Processo nº 1000786-59.2019.8.26.0358

Ação: Produção Antecipada de Provas

LAUDO PERICIAL

LAUDO DE PERICIA TÉCNICA DE ENGENHARIA CIVIL:

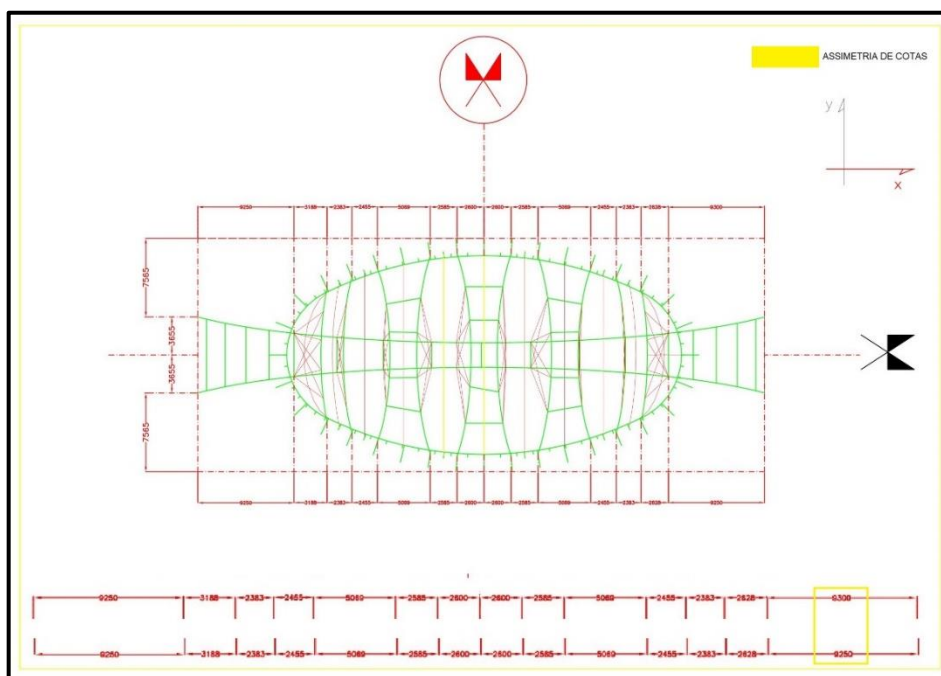
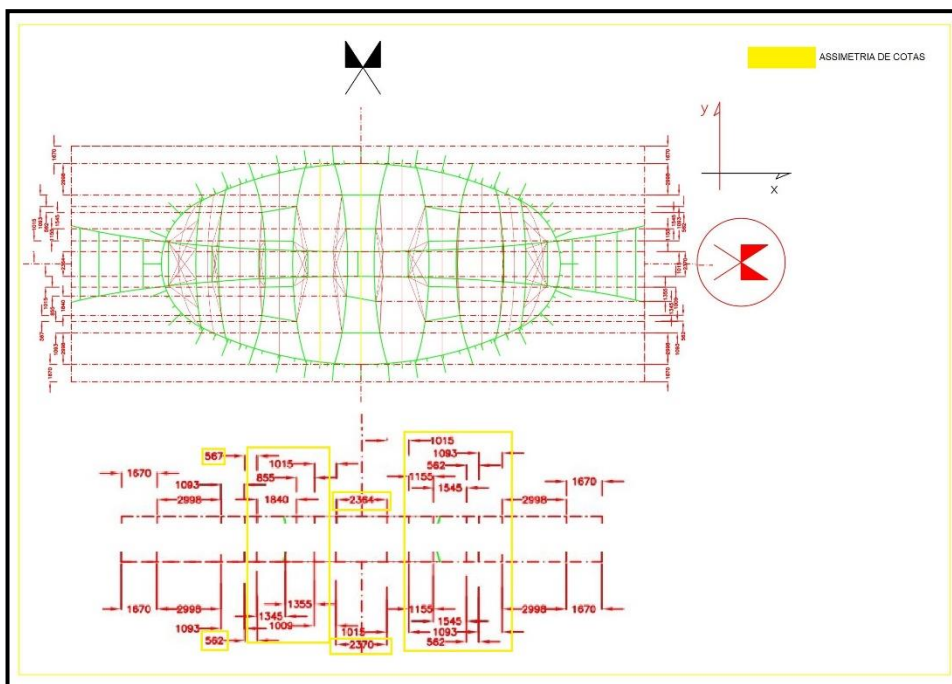
NÃO CONFORMIDADE- 4: O texto pinçado dos autos do processo apresenta por parte do Engº Sergio El Beck , que o destacamento das lonas foram decorrentes de sucessivos ventos, apresentando analogias desacertadas, para não se dizer absurdas, o que denota vulnerabilidade da lona a estas ocorrências, ressaltando que no dimensionamento normativo da estrutura a incidência de ventos são considerações feitas através da isopleta de velocidade básica do vento (NBR 6123/1988), bem como, o sentido vetorial dos mesmos na estrutura, não podendo ocorrer o comprometimento da fixação da lona em decorrência destes esforços, uma vez que os ventos ocorridos em análise não superam o fixado em instrução normativa.

“Após sucessivos vendavais, a lona começou a despregar-se em alguns pontos específicos. Isto é comum ocorrer em guarda-sóis e barracas. O mínimo que se poderia esperar, é que a equipe de manutenção do clube repregasse a lona, no início do processo de despreçamento, eliminando-se o problema. Ou, com um simples telefonema, poderia solicitar a Assistência Técnica da empresa instaladora.” Fls.1237 e 1238

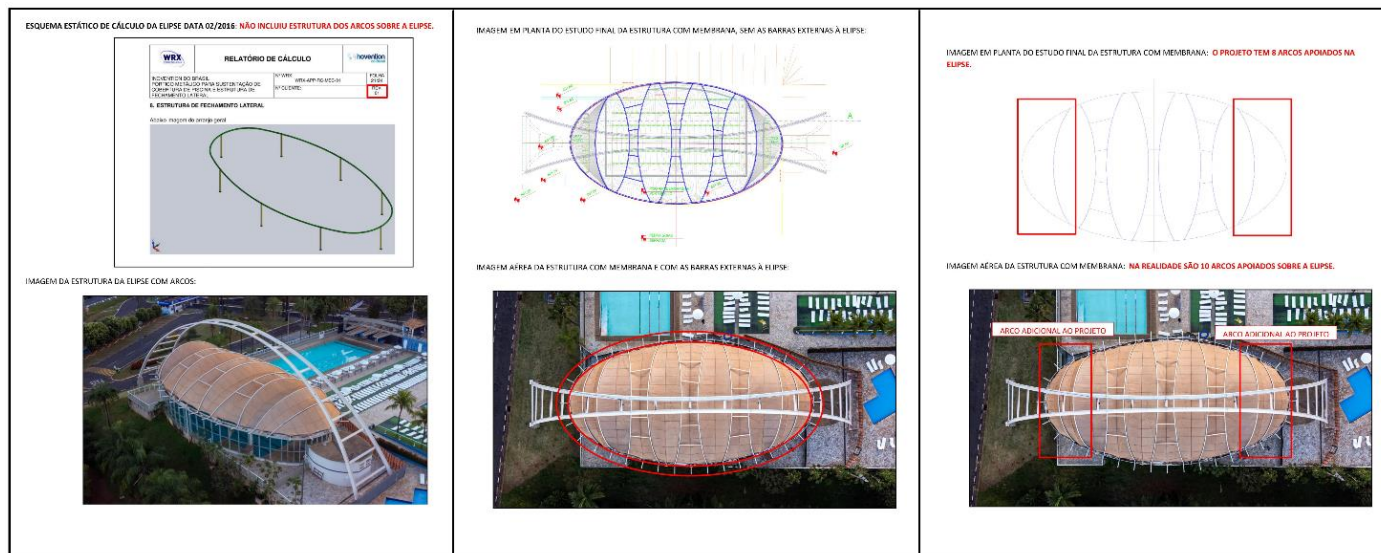
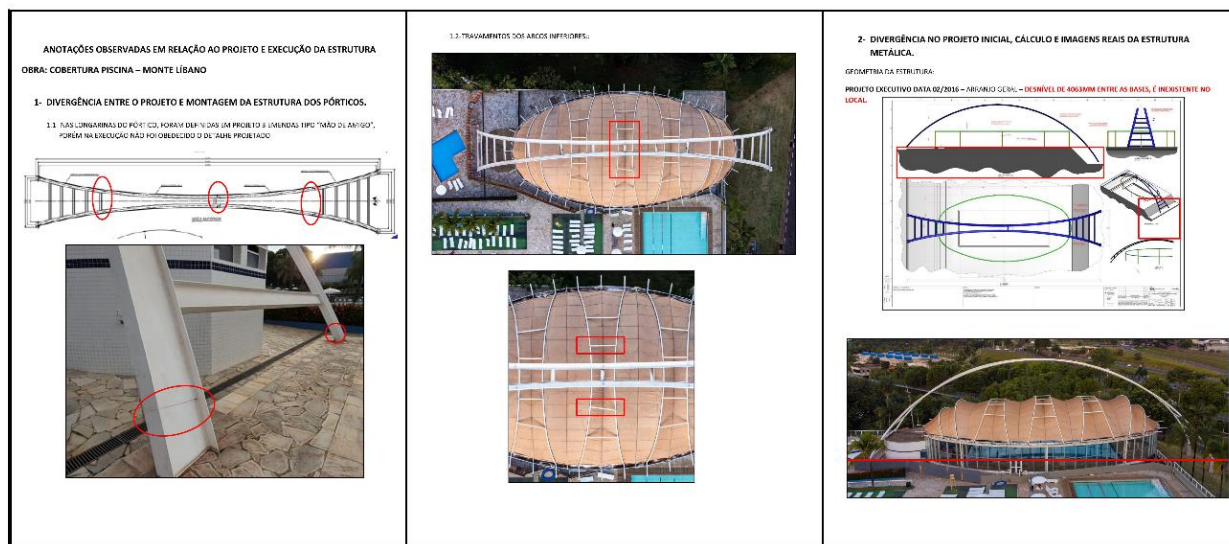
NÃO CONFORMIDADE- 6: Em análise ao Projeto de Estruturas Metálicas (TENSO ESTRUTURAS), fornecido em 1ª remessa pelo Contratante, verificou-se: 1- Que o projeto

estava incompleto e que seu memorial de cálculo, não correspondia ao real vistoriado “in loco” por este Assistente Técnico. 2- O projeto apresentado nos autos do Processo Eletrônico de nº 1000786-59.2019.8.26.0358 fls. 632 a 644 e fls. 1107 a 1172 e para tanto apresenta abaixo em destaque as incompatibilizações entre o executado e o proposto em projeto pela Construtora CONTRATADA:

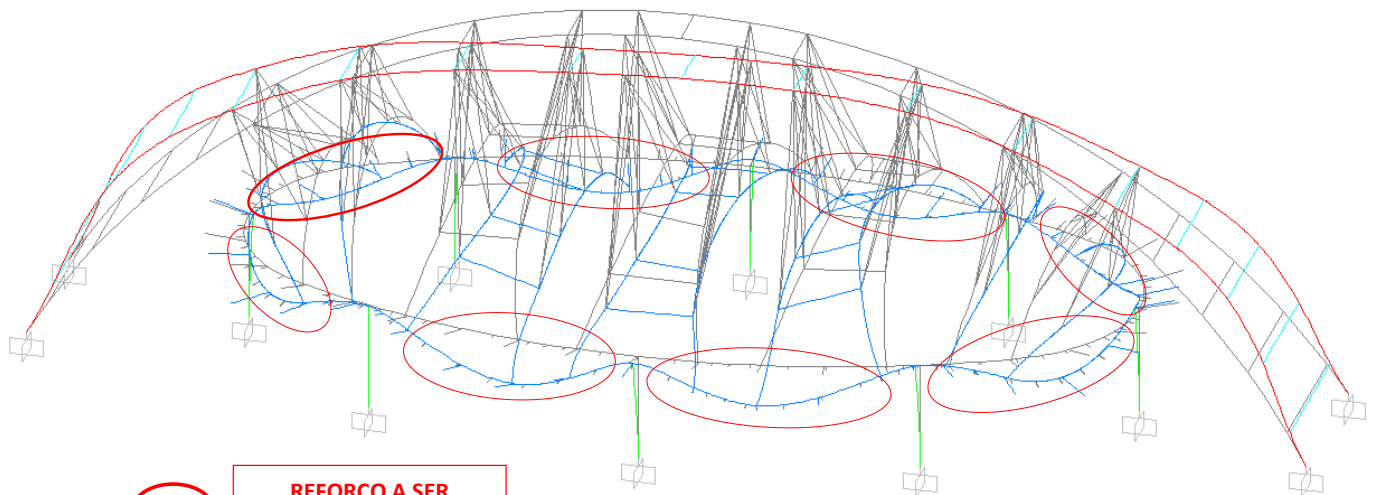
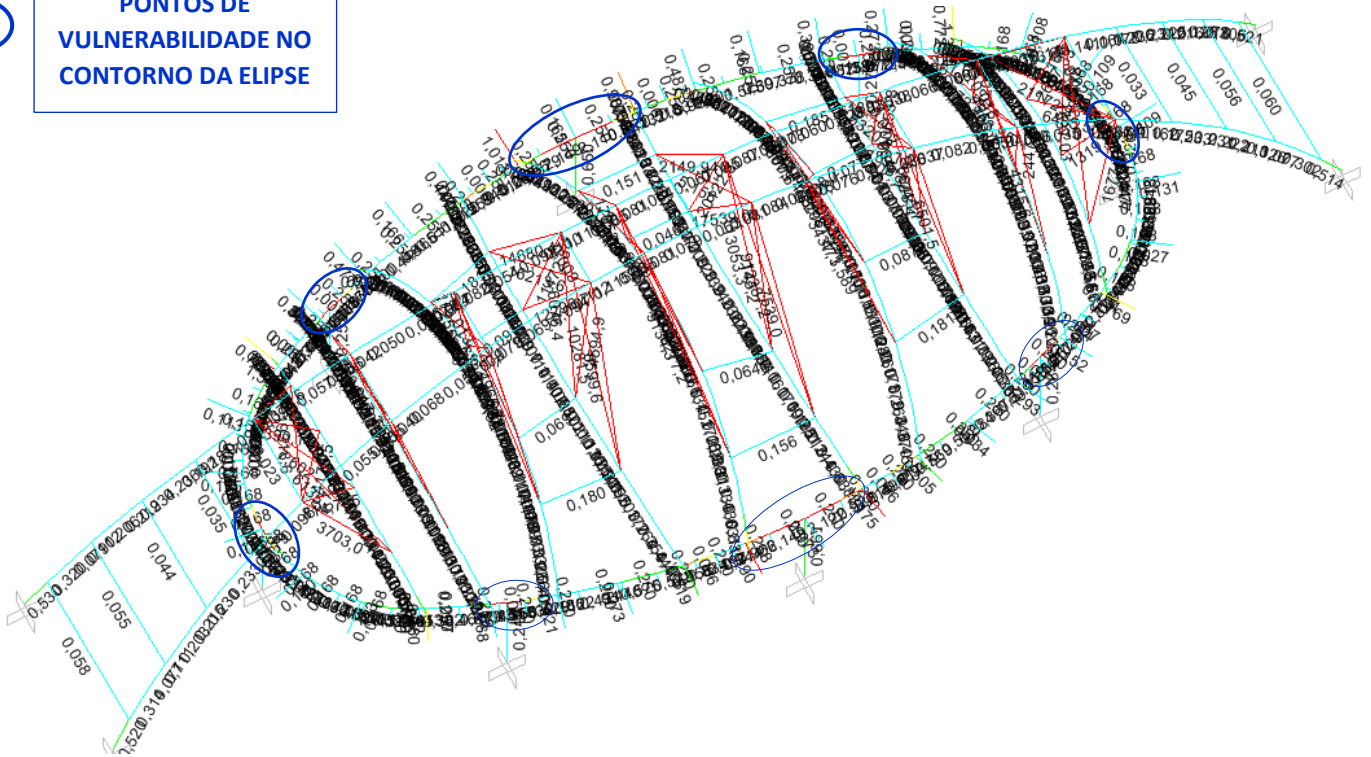
5.2.6- Por fim este Assistente Técnico, pelo todo exposto, deixa claro, com base nas ANALISES DIMENSIONAIS apresentadas no ANEXO V em suas CONCLUSÕES que os SISTEMAS CONSTRUTIVOS SUPORTAM OS ESFORÇOS A ELES SUBMETIDOS, uma vez que, reforços na estrutura em aço carbono sejam realizados (vide pontos de reforços abaixo apresentados), bem como, sondagem para confirmação de resistência (SPT) próximo a fundação em concreto armado (bloco + colunas) que recebem os pórticos

principais em região do talude existente, desta forma, PERMITINDO COM SEGURANÇA A ESTABILIDADE DAS TENSO ESTRUTURAS.

PONTOS DE VULNERABILIDADE NO CONTORNO DA ELIPSE

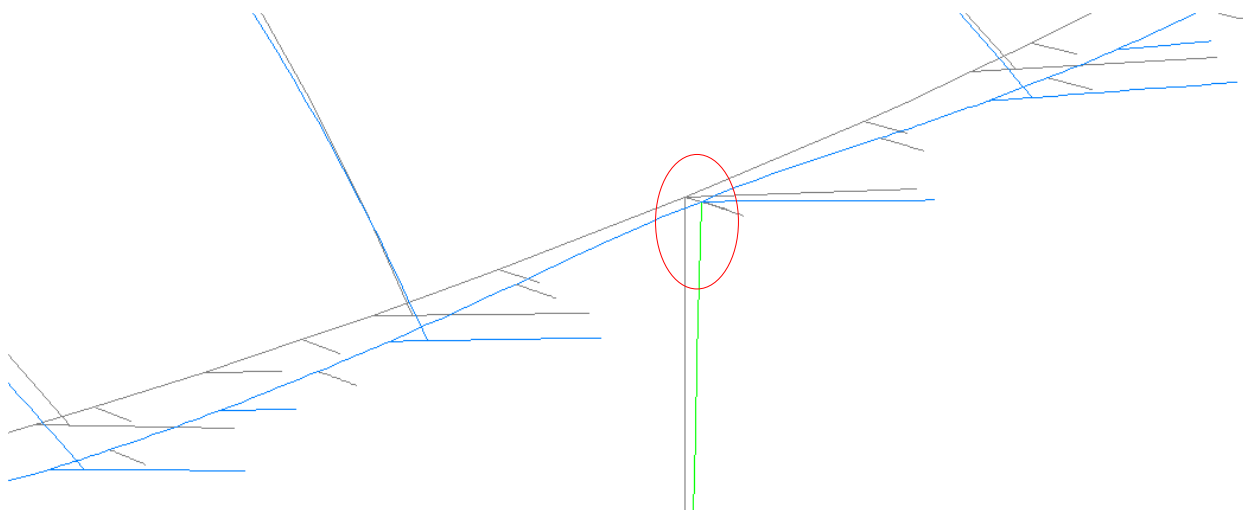
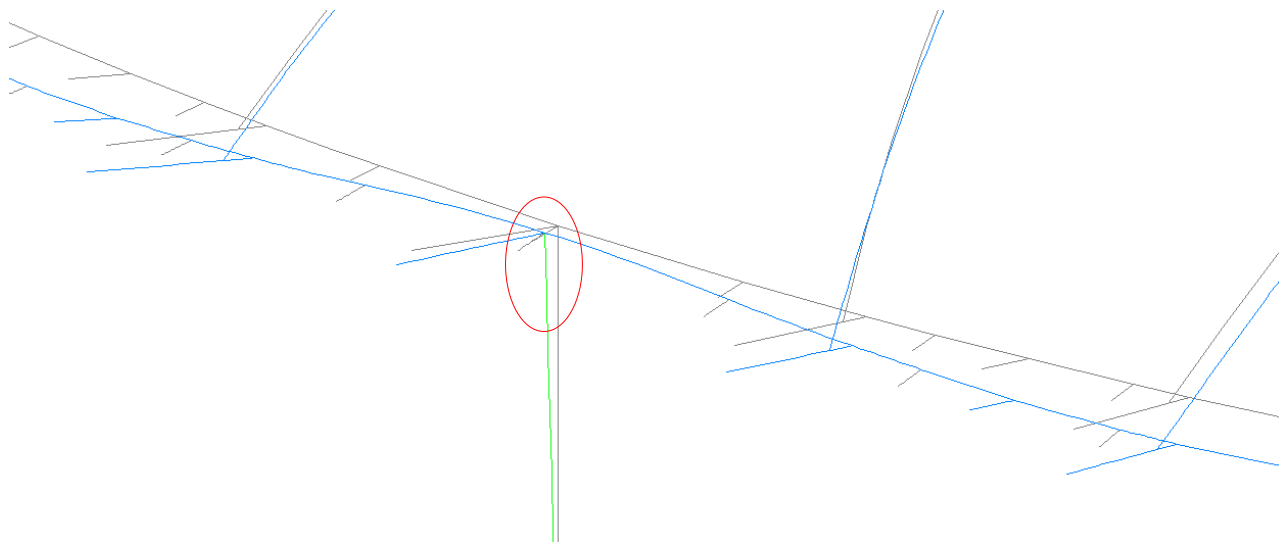
LOCALIZAÇÃO DOS PONTOS DE REFORÇO NA ESTRUTURA EXISTENTE

REFORÇO A SER EXECUTADO NO CONTORNO DA ELIPSE
